OFICIO N° D000075-2022-MIDAGRI-SERFOR-DGGSPFFS

Asunto : Solicitud de opinión técnica sobre Estudio de Impacto Ambiental Semidetallado (EIA-sd)

INF TEC N° D000051-2022-MIDAGRI-SERFOR-DGGSPFFS-GA

Asunto : Opinión técnica sobre el Estudio de Impacto Ambiental Semidetallado
(EIA-sd) del proyecto "Parque Eólica EMMA", presentado por GR
BAYOVAR S.A.C.

Figura 1. Tipos de cobertura vegetal reportados en el área de influencia del proyecto.

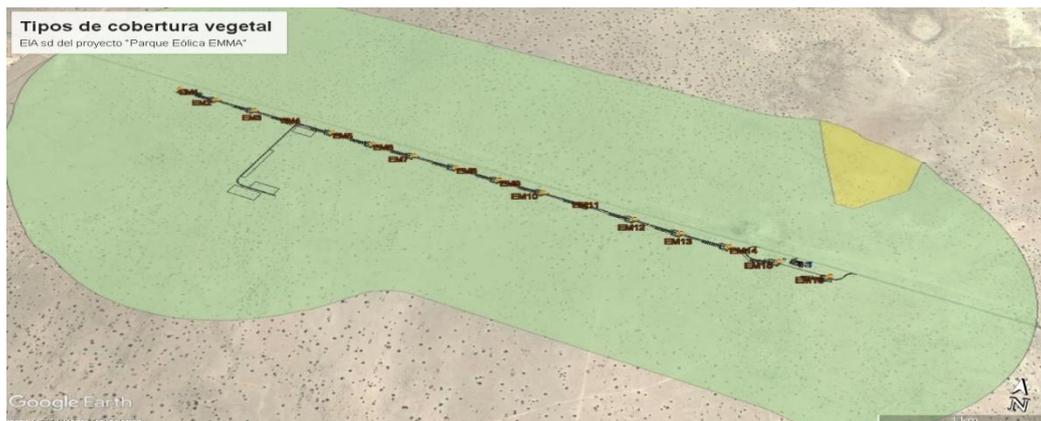
- 2.2.6. En el ítem *6.2.1 Caracterización Regional*, literal *F Cobertura vegetal*, el Titular precisa que "*en el área de estudio se identificó un solo tipo de cobertura vegetal: Bosque Seco Tipo Sabana*". Sin embargo, luego del análisis SIG se determina dos tipos de cobertura vegetal en el área de estudio, como se muestra en la *Figura 1*. Al respecto, el Titular deberá revisar los tipos de cobertura vegetal existentes en el área de estudio, en caso corresponde, se continúe considerando un solo tipo de cobertura vegetal, se deberá presentar un sustento técnico de la evaluación en gabinete y en campo, que les permite dar ese resultado.

Gráfico 6.32. Curva de acumulación de especies de aves – Temporada invierno

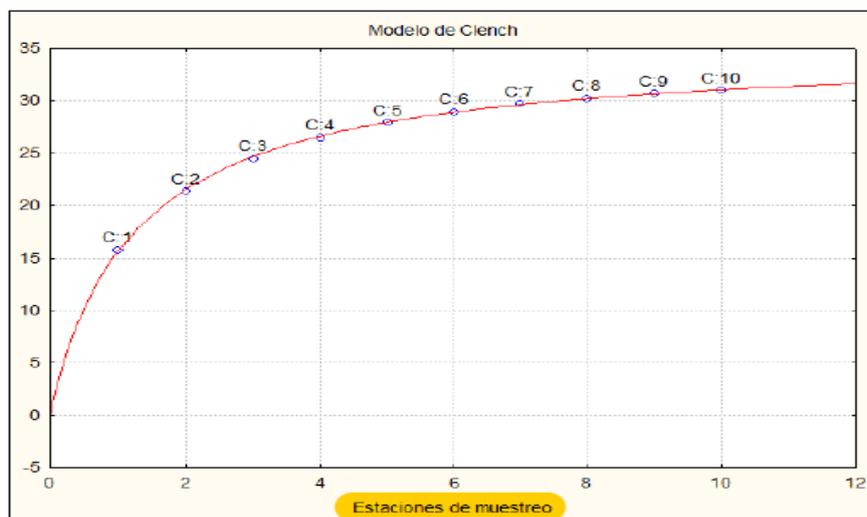
- 2.2.12. El Titular deberá volver a calcular las curvas de acumulación por temporada por grupo biológico, toda vez que no mantiene relación con el esfuerzo que el propio Titular presenta en las secciones de esfuerzo de muestreo. Por ejemplo: en el ítem A.3 *Curva de acumulación (aves)* el Titular precisa (...) *se construye a partir de la relación entre el número de especies observadas en forma acumulada sobre una serie de unidades de monitoreo (puntos muestreados). Para el presente estudio se elaboró la de acumulación de especies en base al total de especies observadas en las parcelas evaluadas de todas las estaciones de muestreo, tomándose como un plot cada parcela para elaborar la curva.* Al respecto:

- a) Se precisa que la curva de acumulación se calculó empleando las parcelas evaluadas de todas las estaciones de muestreo; sin embargo, la evaluación de aves se ha realizado empleando las metodologías puntos de conteo y búsqueda intensiva, por lo que precisar que cada plot corresponde a una parcela no guarda congruencia

- b) La curva de acumulación es una relación entre el número de especies registradas y el esfuerzo de captura y/o observación (esfuerzo de muestreo), por lo tanto, las unidades de muestreo para la construcción de las curvas de acumulación pueden ser horas de observación, distancias recorridas, número de trampas (MINAM, 2015⁶) de acuerdo a la metodología que se ha empleado en campo. Por lo que, considerando que el Titular precisa en la metodología de evaluación que el esfuerzo de muestreo para aves se da por puntos de conteo y búsqueda intensiva (ver Tabla 6.60) entonces la curva de acumulación deberá realizarlo acorde a la unidad muestral evaluada manteniendo así una congruencia a lo largo de todo el análisis. Bajo esta consideración, se deberá corregir las curvas de acumulación calculadas por temporada de evaluación. Esta corrección deberá ser realizada para todos los grupos biológicos (*aves, mamíferos y anfibios y reptiles*).

- c) Las curvas de acumulación presentadas han sido generadas a partir del número de estaciones de muestreo, dejando de lado el esfuerzo de muestreo real (para avifauna el esfuerzo total fue 100 puntos de conteo y 30 parcelas). Al respecto, se precisa que la finalidad de la elaboración de las curvas de acumulación es la de conocer si el esfuerzo de muestreo aplicado ha sido el necesario para el levantamiento de información de cada grupo biológico por temporada de evaluación. Por lo que el Titular deberá realizar el análisis de cada curva de acumulación generada empleando el esfuerzo de muestreo real por temporada de evaluación para cada grupo biológico (*aves, mamíferos y anfibios y reptiles*).
